CENTRE HOSPITALIER LE VINATIER

BATIMENT 411

RECOMMANDATIONS DE MISE EN SECURITE IMMEDIATE

AILE SUD - PH RDC – LOCAL DE STOCKAGE

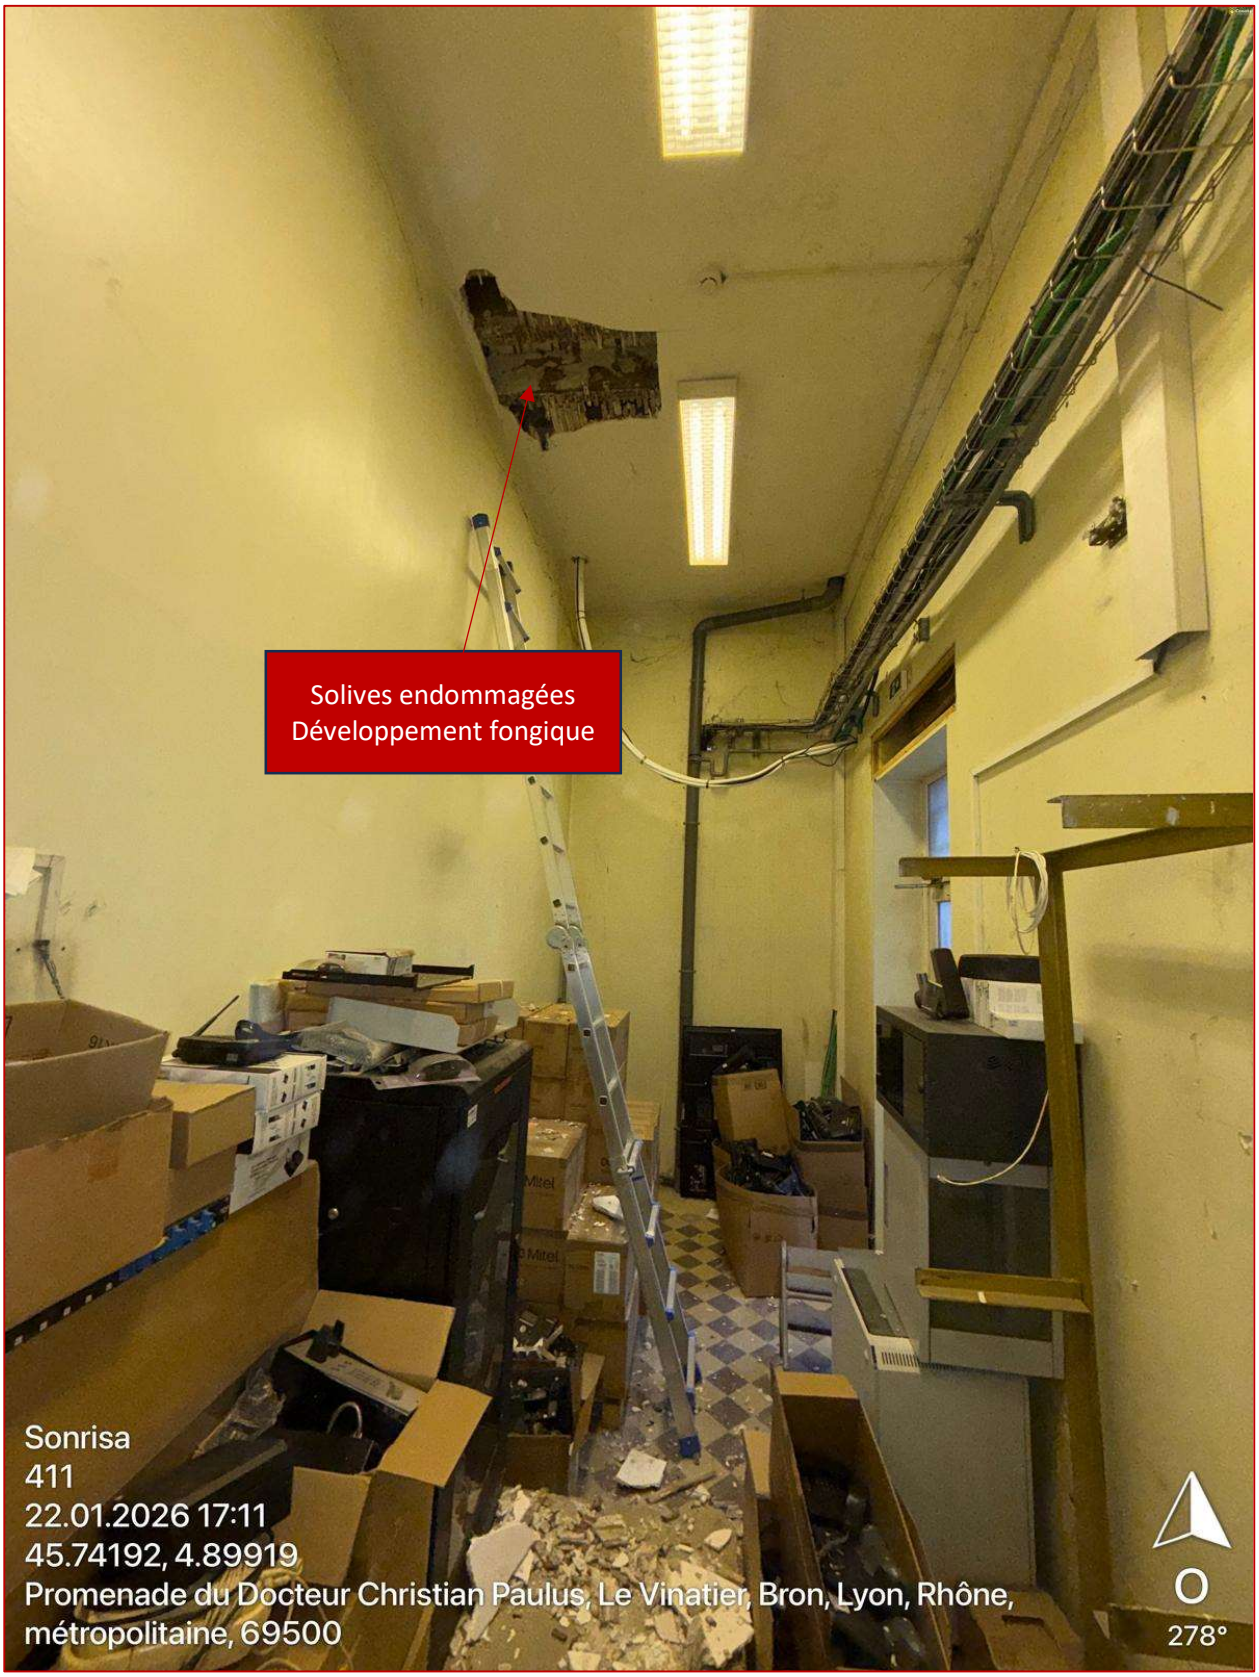
Les désordres repérés affectent le plancher bois support des sanitaires du R+1 de l'aile Sud :

Solives endommagées
Développement fongique
Sonrisa
411
22.01.2026 17:11
45.74192, 4.89919
Promenade du Docteur Christian Paulus, Le Vinatier, Bron, Lyon, Rhône, métropolitaine, 69500
O
278°

PRINCIPES DE CONFORTEMENT PROVISOIRE DU PLANCHER

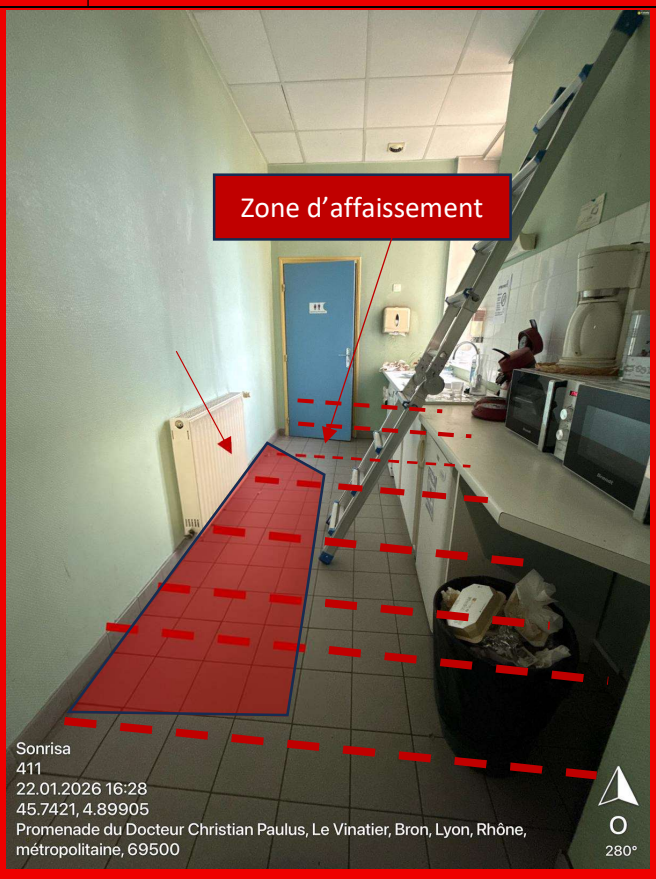
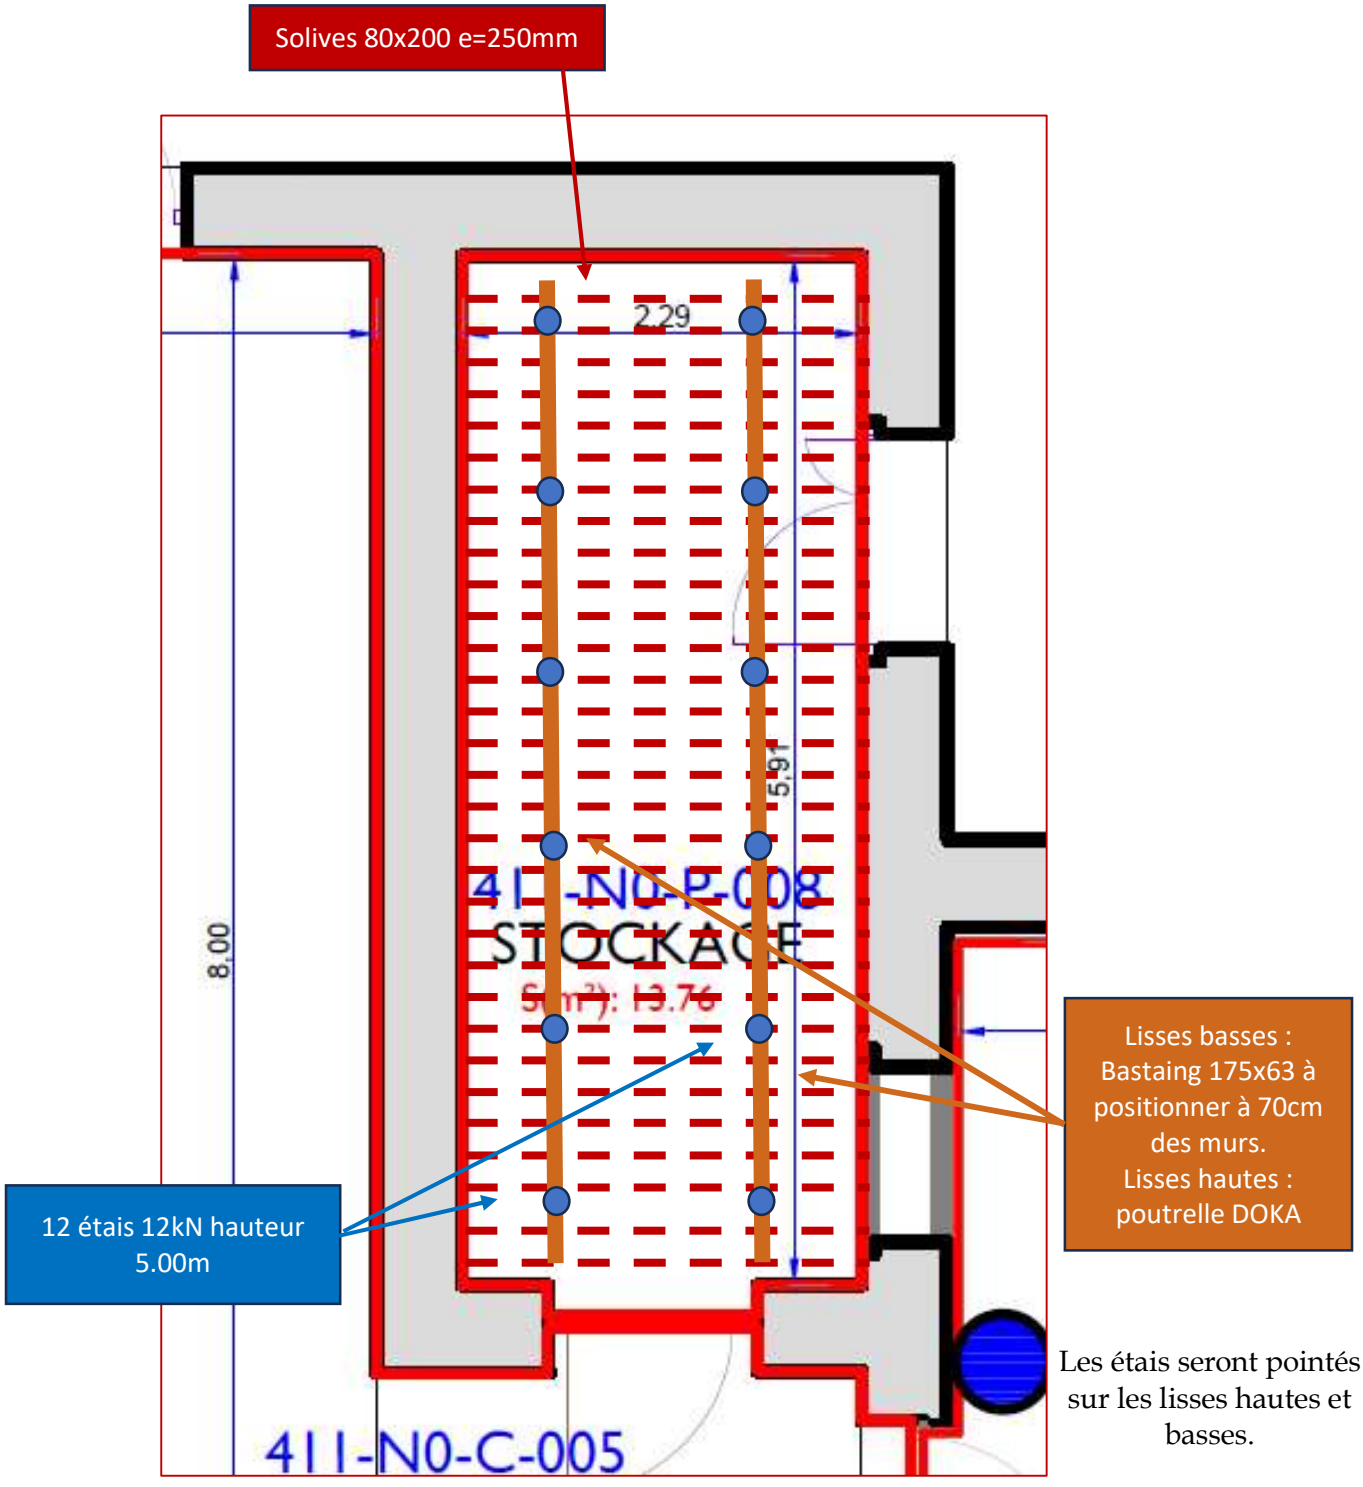
Numérotation et désordre	Type d'élément	Classification	Mise sous surveillance	Mesures conservatoires d'urgence nécessaires	Travaux de confortement nécessaires	Délai maximum recommandé	Cause(s)
01 **Affaissement du plancher -** Attaque fongique des bois (solives, platelage, latti)	Plancher bois tradi	**(9)**	Oui	Oui	Oui	Immédiat	Usure courante, hygrométrie de la pièce

Recommandations d'urgence	Recommandations de travaux définitifs
- Etaiement du plancher bois (Ph RDC) - Contrôle périodique de l'étaiement jusqu'au démarrage des travaux de réparation.	- Traitement anti-gongique de profondeur - Renforcement du plancher par profilés bois ou métalliques - Réfection du fx-plafond coupe-feu (Ou réfection complète du plancher-solution béton armé) VOIR PRECONISATION DU RAPPORT D'AUDIT GENERAL

Les étais seront pointés sur les lisses hautes et basses.
